改善箇所説明図

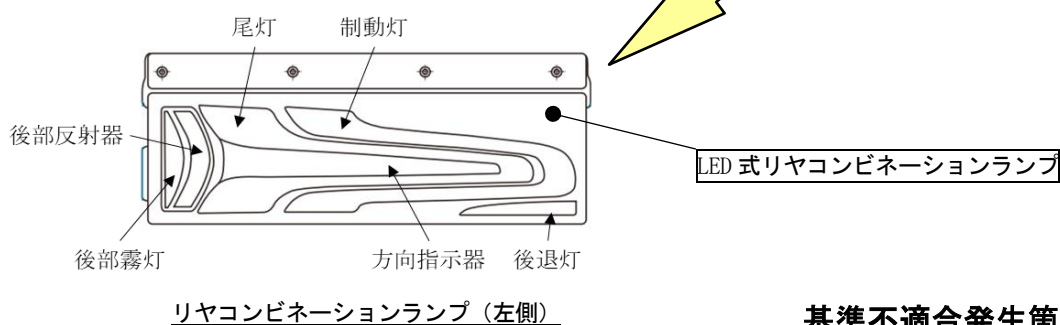
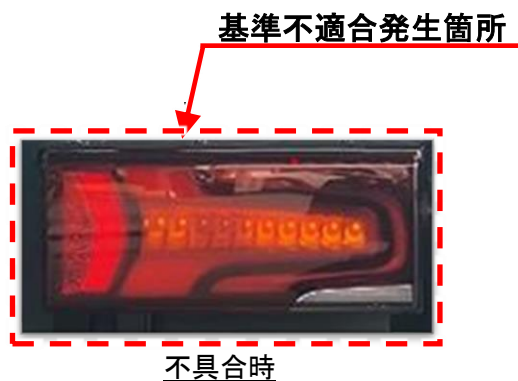
LED式リヤコンビネーションランプにおいて、電気回路の設計検討が不十分なため、回路に流れる電圧が車両からの供給範囲にもかかわらず過電圧保護回路が作動することがある。そのため、通常回路への電源供給が不足して各灯火器が正常に作動せず、保安基準に抵触する。

全車両、対策品の LED 式リヤコンビネーションランプに交換する。

注：□ は、交換する部品を示す。

識別：作業完了車には、右側 LED 式リヤコンビネーションランプ裏面左端に白色ペイントを塗布する。
